Keuringsverslag van een elektrische laagspanning- en zeer lage spanningsinstallatie

NIET CONFORM

Straatnaam Jozef Termoniastraat
Huisnummer 9
Busnummer
Postcode 1731
Gemeente Zellik
Land België

Controlebezoek van een huishoudelijke installatie volgens (KB 08/09/2019) - AREI Boek 1- 6.5. en 4.2.4.3.

Afbeelding schakel- en verdeelbord:

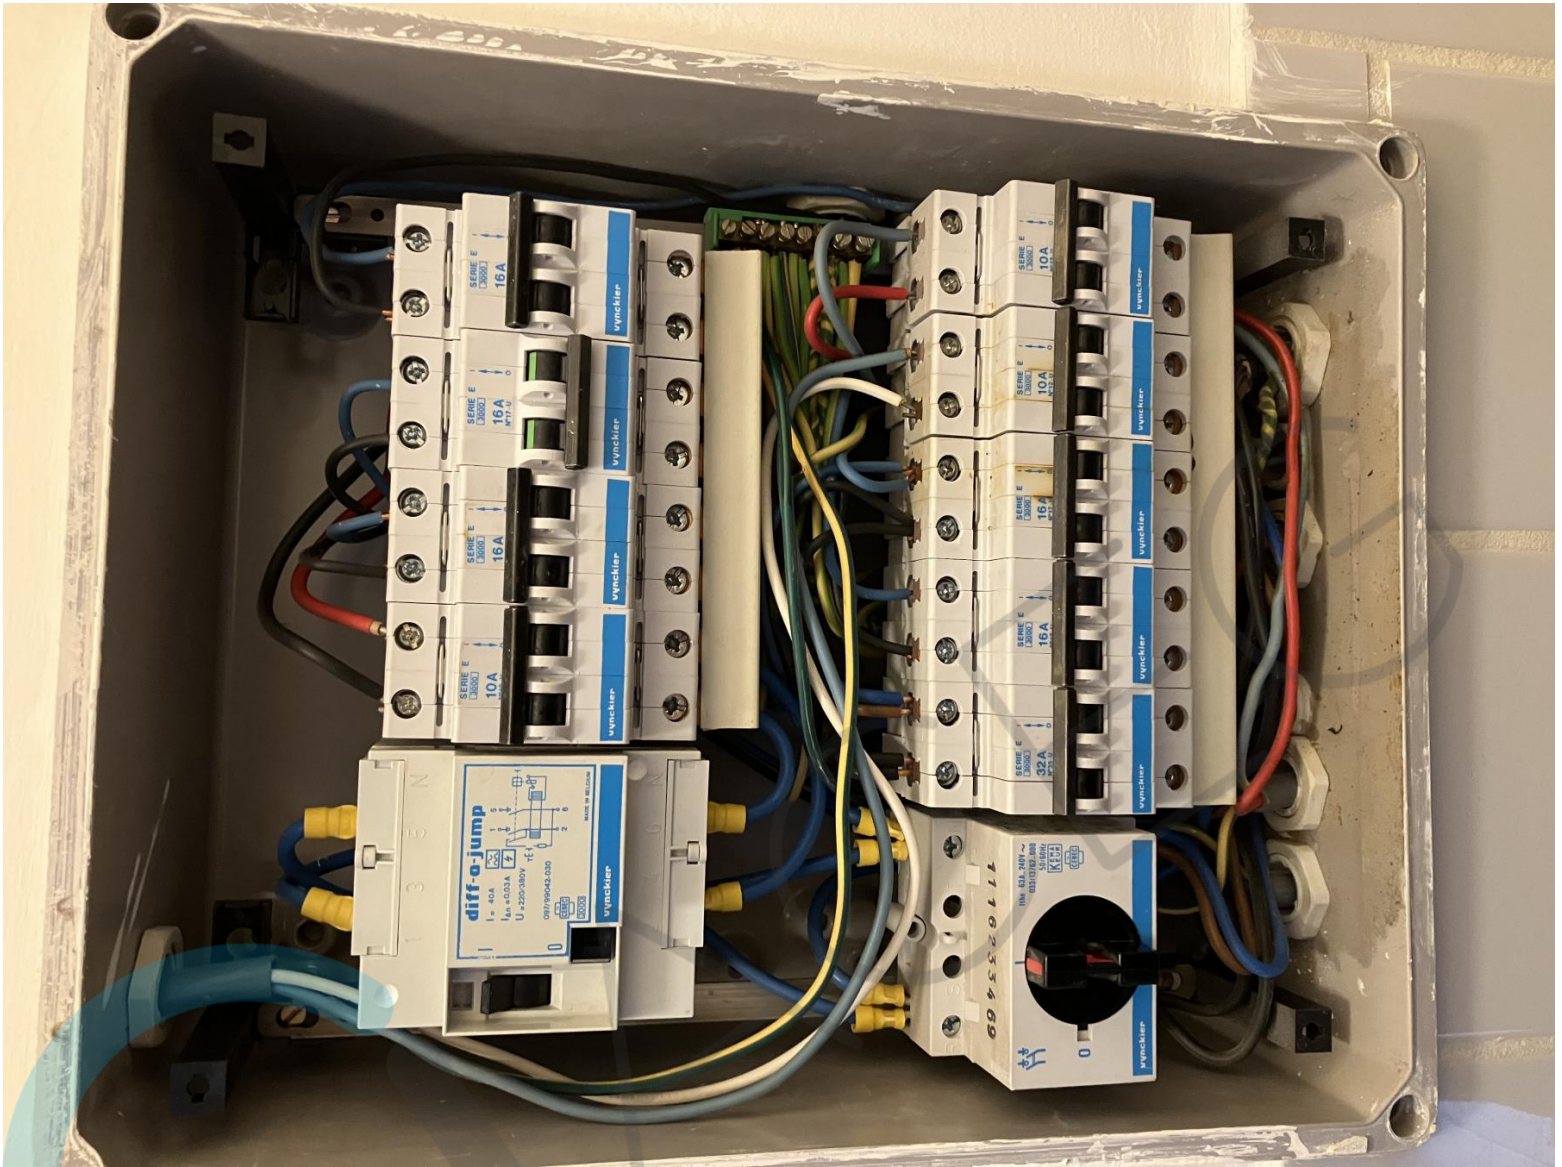
I9.13 Toestellen zonder bodem moeten bevestigd worden op aangepaste montageplaten. (Boek 1 Afdeling 5.1.4. en 5.3.5.2. en 5.3.5.4.)
